1. Amélioration de la vanne gaz (Chaudières 5 - 6 éléments)

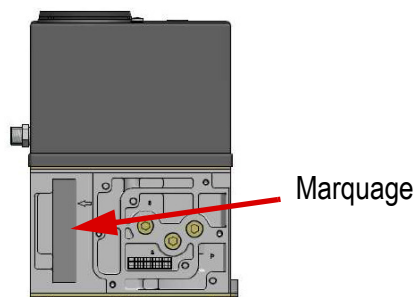
Il a été relevé quelques cas de démarrage brusque ou irrégulier pour les chaudières 5 et 6 éléments.

Ces cas sont favorisés par un raccordement à la cheminée comportant plusieurs coudes, ou des tubulures de fumisterie longues.

Les vannes gaz des chaudières 5 et 6 éléments ont été modifiées pour permettre un démarrage optimal la chaudière. En cas de démarrages irréguliers récurrents, remplacer la vanne gaz par la nouvelle version ci-dessous.

Un remplacement préventif n'est pas nécessaire.

Type	Marquage Ancienne version	Marquage Nouvelle version	Appliqué en usine à partir du numéro de série suivant :
Vanne gaz - 5 éléments	127276	7608932	1405908797040
Vanne gaz - 6 éléments	127270	7608933	1335008344970
